คำถามที่ถูกลบออก

เกณฑ์การประเมินความยั่งยืนทางพลังงานและสิ่งแวดล้อม TREES - NC

รูปที่ 1 ผังแสดงการไหลของอากาศจากทางเดินเข้าสู่ห้อง

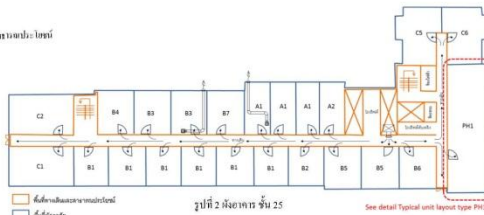
Q : โครงการก่อสร้างอาคารที่พักอาศัยสูง 27 ชั้น ขนาด 497 ยูนิต มีพื้นที่ใช้สอยรวม 34,771 ตารางเมตร โดยระบบระบายอากาศของอาคารได้รับการออกแบบให้ผ่านตามเกณฑ์ข้อบังคับของสถาบันฯ ข้อ IE P1 ปริมาณการระบายอากาศภายใน ทางเลือกที่ 1 คือออกแบบให้มีอัตราการระบายอากาศในพื้นที่ปรับอากาศและพื้นที่ไม่ปรับอากาศ ผ่านเกณฑ์ที่กำหนดในกฎกระทรวง ฉบับที่ 39 (พ.ศ.2537) ออกตามความในพระราชบัญญัติควบคุมอาคาร พ.ศ. 2552 และผ่านเกณฑ์มาตรฐานการระบายอากาศ (Ventilation) เพื่อคุณภาพอากาศในอาคารที่ยอมรับได้ วสท. 3010

ในพื้นที่พักอาศัยแต่ละห้องภายในโครงการ สามารถใช้พัดลมเติมอากาศส่งผ่านอากาศบริสุทธิ์จากแหล่งที่ไม่เป็นมลพิษจากภายนอกผ่านพื้นที่ที่เป็นทางเดินเข้าสู่ที่พักอาศัยแต่ละห้องภายในอาคาร โดยผ่านทางช่องเปิดต่าง ๆ ซึ่งปริมาณอากาศที่ไหลจากพื้นที่ทางเดินเข้าสู่พื้นที่พักอาศัยแต่ละห้องนี้ คำนวณโดยใช้หลักความแตกต่างของความดัน ตาม ASHRAE Handbook-Fundamental ได้หรือไม่ อย่างไร

ผังรายการคำนวณปริมาณอากาศของห้องนอนซึ่งได้ระบุไว้บนผังแสดงการไหลของอากาศตามมาตรฐาน วสท. 3010 ของห้อง Type PH1 ดังนี้

Calculation for infiltration rates

The total infiltration through the door is calculated using the formulae from ASHRAE Handbook-Fundamentals (8).

Pressure difference = 0.25 inch water gauge. (Standard propeller fan) = 62.27 ps.

$$\text{Infiltration rate } (l/s) = \left(\frac{\text{Pressure difference}}{75} \right)^{0.65} \times \text{Leakage rates}$$

"Leakage rates" as per ASHRAE Handbook-Fundamentals (8), chapter 16.26 Fig. 15 for standard door is approximately 100 l/s with 2 mm door undercut.

So, the calculated infiltration rate for each apartment is,

$$\left(\frac{62.27}{75} \right)^{0.65} \times 100 = 90.27 \text{ l/s}$$

The provided rates meet the total ventilation requirement EIT 3010-45 for single family occupancy/apartment.

The required ventilation rates as per EIT 3010-45 is,

$$7.5 \text{ l/s} - \text{per 100} \times 7 \text{ per 100} (\text{maximum number of persons}) = 52.5 \text{ l/s}$$

A : ไม่สามารถกระทำได้ เนื่องจากเป็นอันตรายในกรณีเพลิงไหม้ แม้ว่าจะเป็นไปตาม ASHRAE 62.1 ก็ตาม ทั้งนี้ TGBI มีคำแนะนำดังนี้

1 หากผู้เข้าร่วมประเมินไม่ประสงค์จะทำคะแนนข้อ IE1.1 และ IE1.5 ให้ออกแบบระบบ exhaust โดยใช้อากาศจากการรั่วไหลผ่านหน้าต่างภายนอกเข้ามาทดแทนอากาศที่ exhaust ออกไป

2 หากผู้เข้าร่วมประเมินประสงค์จะทำคะแนนข้อ IE1.1 และ IE1.5 ใช้การออกแบบดังต่อไปนี้

2.1 ใช้ระบบ make up fan หรือ ERV ของแต่ละห้องโดยดึงอากาศจากภายนอกอาคารเข้ามา

ทดแทนอากาศที่ถูก exhaust ไป ทั้งนี้หากตำแหน่งของช่องนำอากาศเข้าเป็นไปตามข้อกำหนด IE1.1 และ มีการติด filter MERV7 ขึ้นไปตามข้อกำหนด IE1.5 จะสามารถทำคะแนนทั้ง 2 ข้อได้ แต่หากใช้ระบบช่องอากาศนำเข้าโดยไม่มีพัดลมจะไม่สามารถทำคะแนนข้อ IE1.5 เนื่องจากไม่มีกำลังพัดลมในการผลักอากาศผ่าน filter (ที่ติดตั้งตรงช่องนำอากาศเข้า)

2.2 ใช้ระบบพัดลม make up fan หรือ DOA ที่มีการเดินท่อ duct มายังห้องพักแต่ละห้อง (ต้องมี fire damper ใน duct) โดยท่อ duct อาจเดินผ่าน corridor มายังแต่ละห้องพัก แต่ต้องไม่มีการนำอากาศภายนอกของ corridor เข้ามาจ่ายในห้องพัก ทั้งนี้ หากระบบ make up fan หรือ DOA เป็นไปตามข้อกำหนด IE1.1 และ IE1.5 ก็จะสามารถทำคะแนนทั้ง 2 ข้อได้

3 ส่วนของ corridor ต้องมีระบบ ventilation ซึ่งอาจเป็นระบบพัดลมเติมอากาศขนาดเล็กตามที่มาตรฐาน 3010 หรือ ASHRAE 62.1 2007 ระบุไว้
